三菱電機三相モータ

No. 418

三相モータ エンコーダの仕様変更のお知らせ

表1 変更点概要

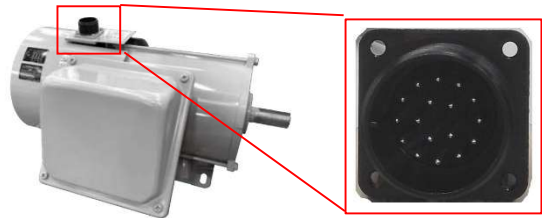
エンコーダの仕様変更に伴う変更点概要を、表1に示します。
変更に伴い製品の外観が変化しますが、機能・性能・コネクタの取付性への影響はございません。

機種 ^{注1}	わく番号	変更点
PLG付モータ SF-PR-SC-FV形 PLG付モータ SF-PR-SC形 ベクトル制御専用モータ SF-V5R(U)形	90～225	・エンコーダ型名 NOC-HP2048-2MHT 15-035-15E →NOC-HP2048-2MHT 15-035-15AE ・コネクタ内部の色味 黒→薄茶
